设计修改(补充)通知便函

建设单位	三明市城市建设投资集团有限公司	主送单位	建设单位
工程名称	三明市白沙A4地块棚户区改造项目一1#,2#楼	抄送单位	各有关单位
工程编号		发文日期	2020年 01月
更改原因	1. 原设计计算的更正。 2. 原构造设计的改进或完善。 3. 地质条件与原资料有出入造成的修改。 √ 4. 建设单位要求更改。 5. 施工图审查意见。 √ 6. 其他		
更改依据	1. 国家现行有关法规、规定、规范。 2. 闽建设[2007]17号文《关于加强施工图设计文件修改变更管理的通知》。		
更改说明	1. 本更改内容应先经甲方确认符合其要求后方可报批有关部门。 2. 本更改应经有关单位审批审查通过后,方可作为施工依据。 3. 与本更改有关的其他专业图纸应在施工前相应修改。		
变更内容	应建设单位,施工单位反馈及根据现场实际情况,出具如下变更: 1,地下室平面中,9轴处前室与走道之间墙体向左移0.1m,如下图:  原设计图  变更后设计图 2,地下室平面中,风机房与风井之间墙体调整,如下图:  原设计图  变更后设计图		
审定		项目负责	设计
审核		专业负责	校对
			专业
			编号
			建筑
			建筑变更10

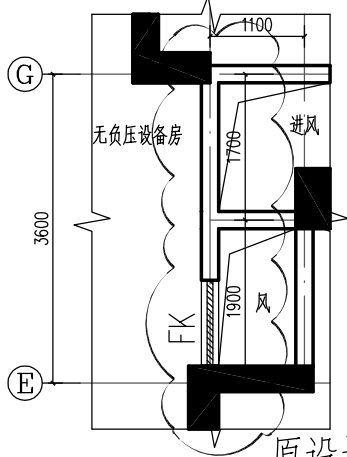
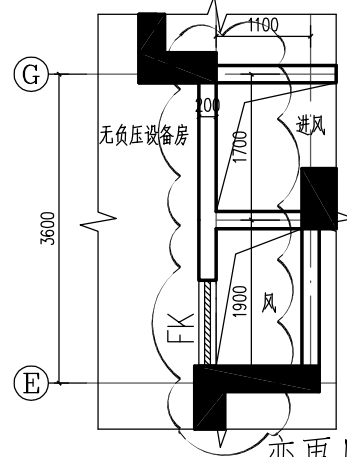
3,地下室平面中,无负压设备房E轴墙体向左移0.1m,如下图:

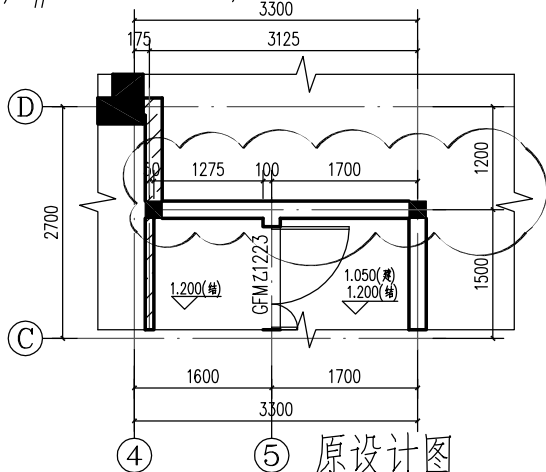
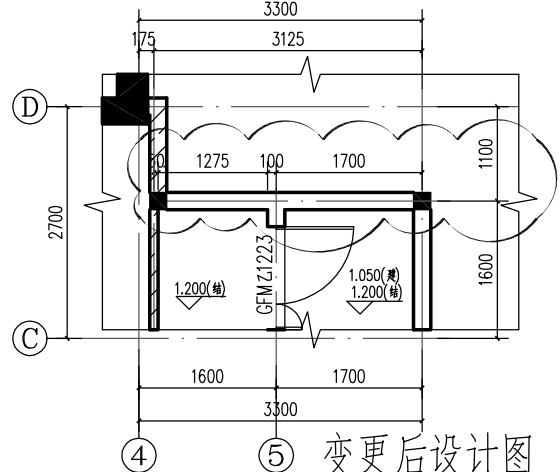
4,1#楼一层平面图中,D轴交5轴处墙体向上位移动0.1米,如下图:

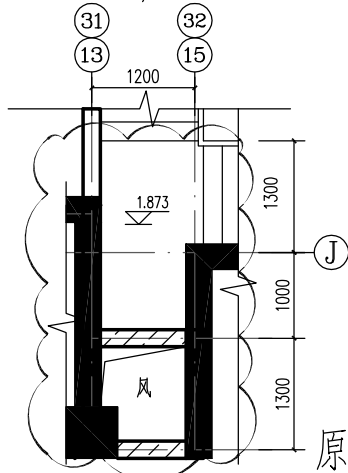
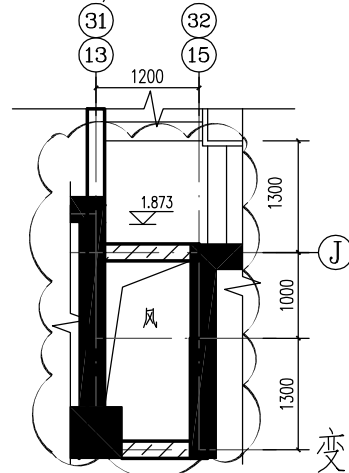
5,1#楼一层平面图中,J轴交13轴及J轴交31轴两处风井墙体移至J轴,如下图:

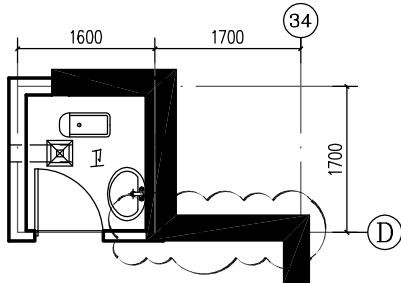
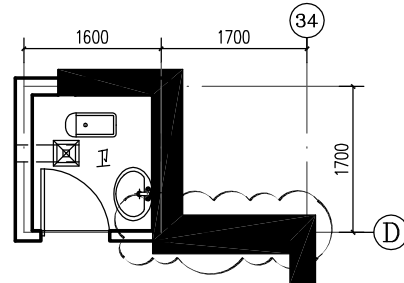
6,1#楼一层平面图中,D轴交34轴剪力墙体向下位移0.1m,如下图:

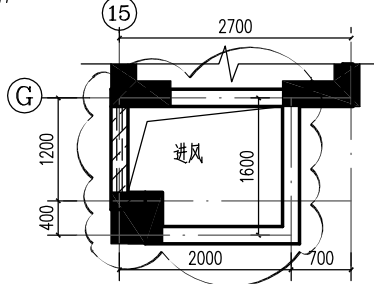
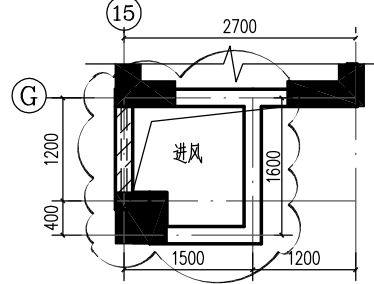
7,1#楼一层平面图中,进风墙体调整,如下图:

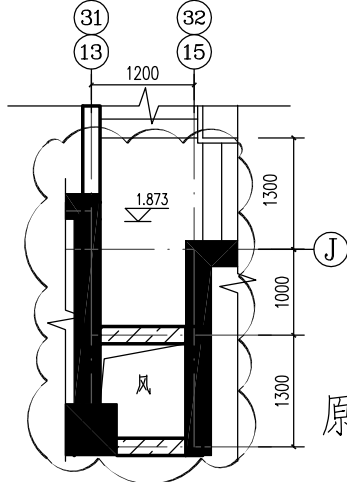
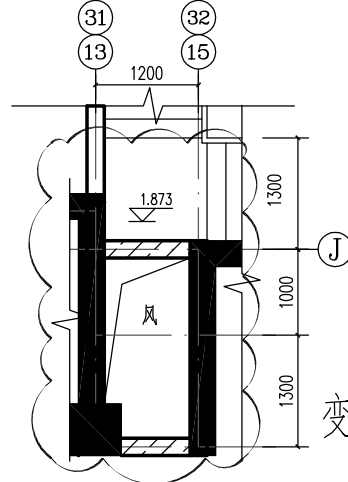
8,1#楼二层平面图中,J轴交13轴及J轴交31轴两处风井墙体移至J轴,如下图:

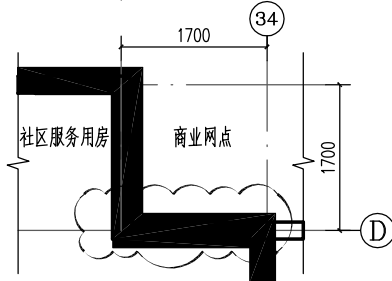
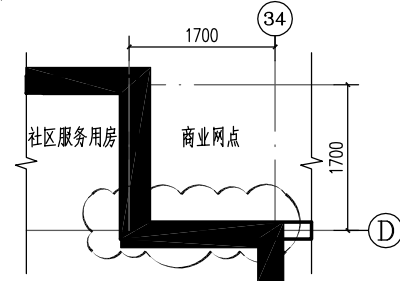
9,1#楼二层平面图中,D轴交34轴剪力墙体向下位移0.1m,如下图:

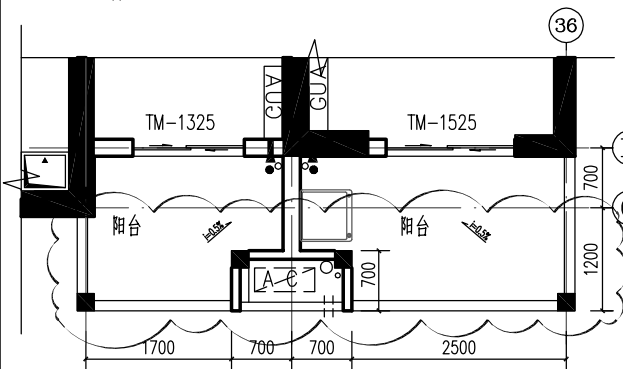
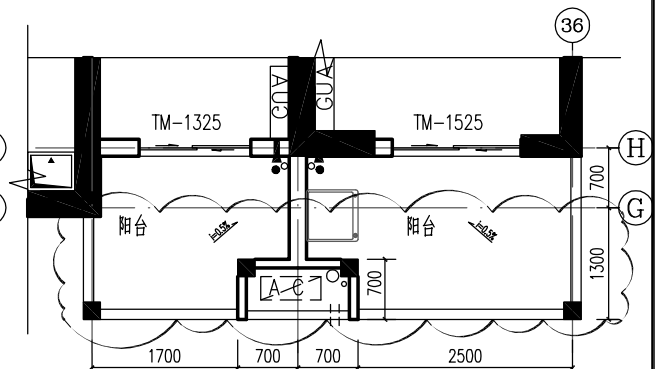
10,1#楼三至三十二层平面图中,36轴处阳台向下加大0.1m,如下图:

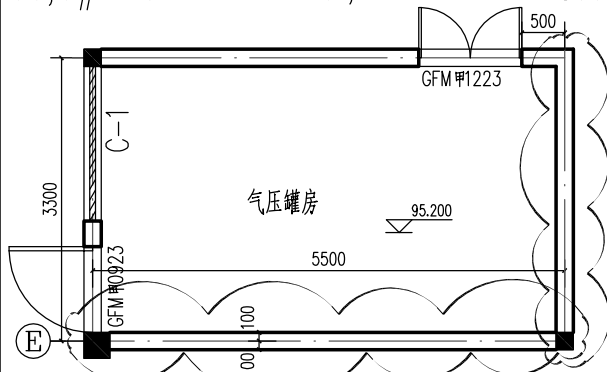
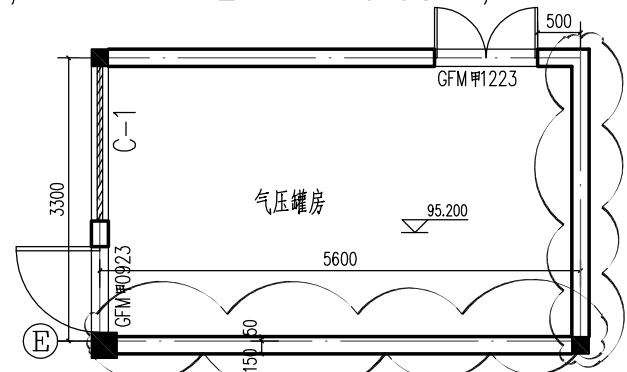
11,1#楼上人屋面层平面图中,气压罐房墙体右移0.1m,如下图。气压罐房E轴墙体下移0.05m,如下图:

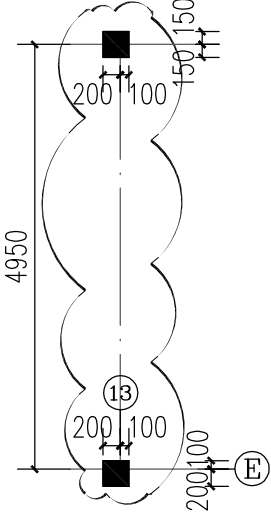
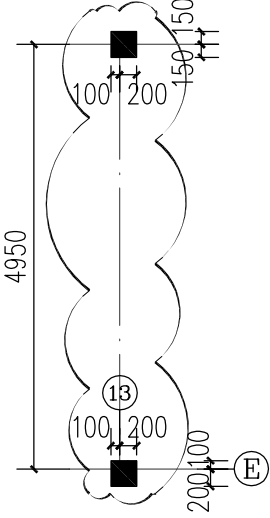
变更内容	12,1#楼上人屋面层平面图中,E轴交13轴上下两个结构柱右移0.1m,如下图:  原设计图  变更后设计图
	13,1#楼上人屋面层平面图中,E轴交25轴结构柱向左向移动0.15m、向上移动0.1m,如下图:  原设计图  变更后设计图
	14,1#楼上人屋面层平面图中,E轴交31轴结构柱向上移动0.1m,如下图:  原设计图  变更后设计图

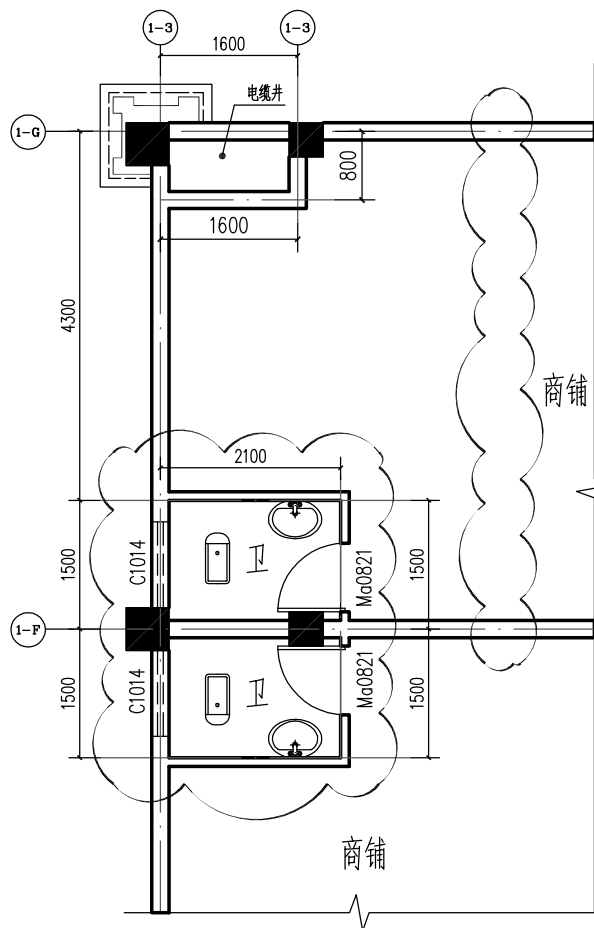
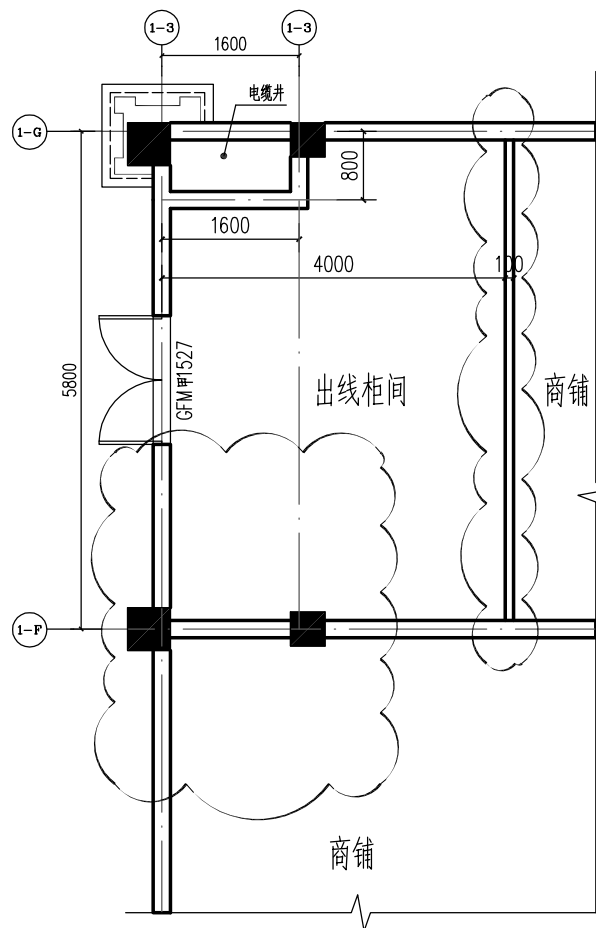
15,2#楼一层平面图中,1—F轴两处卫生间取消;1—G轴商铺增设隔墙及开门,商铺部分变为出线柜间位置如下图:

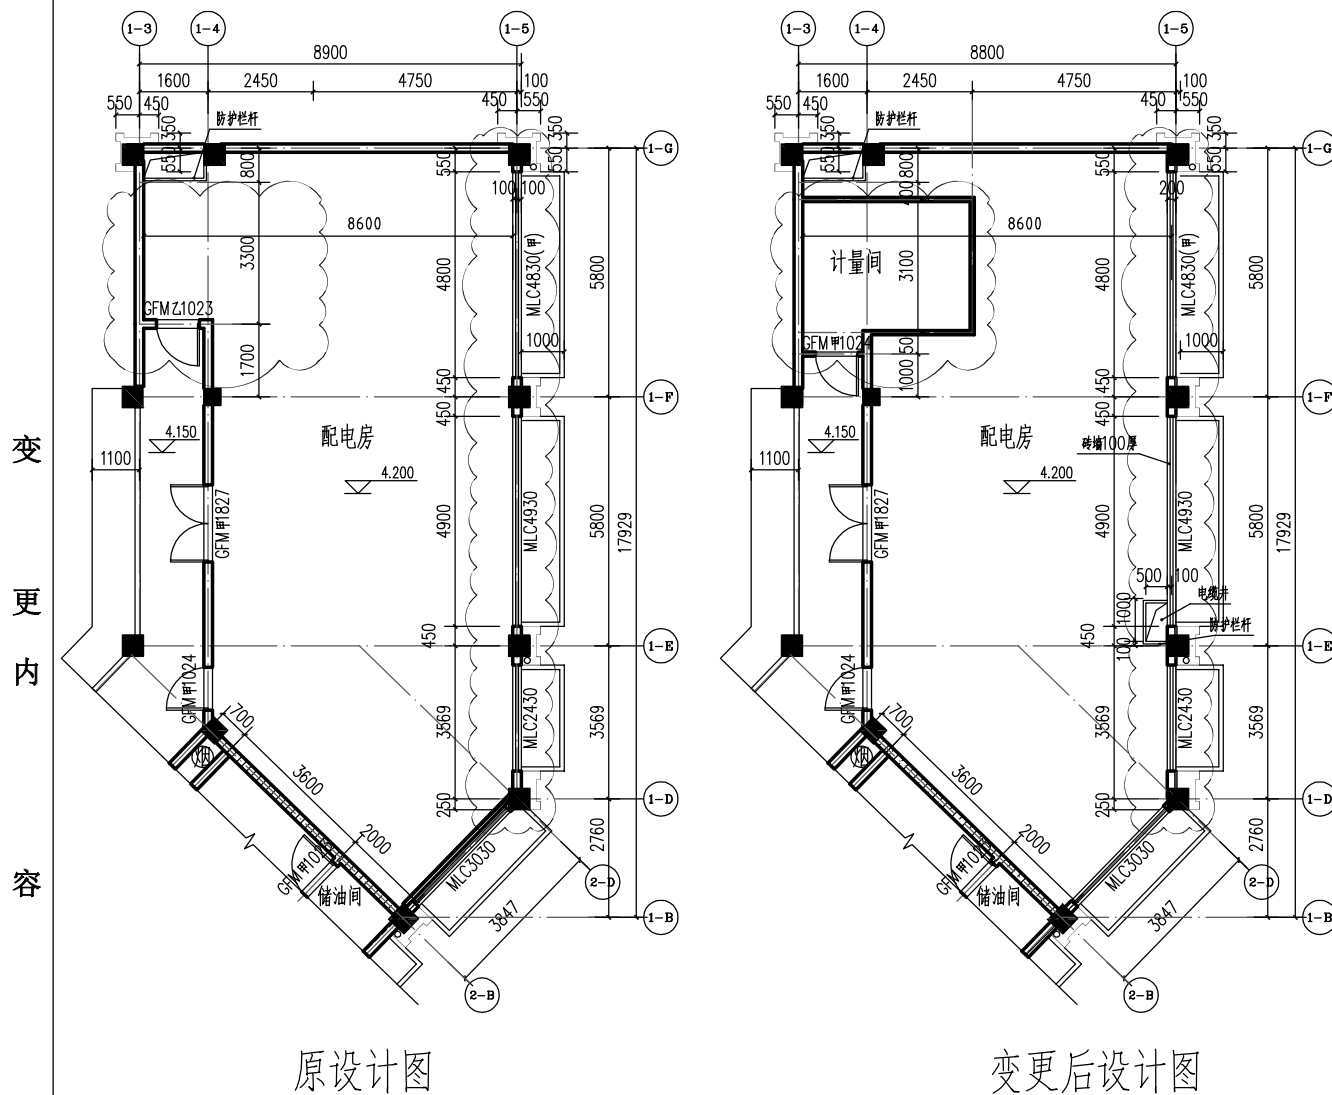
16,2#楼二层平面图中,配电房中增设计量间墙体,墙体及门调整,如下图:

1—5 轴墙体向左移0.1m, 如下图:
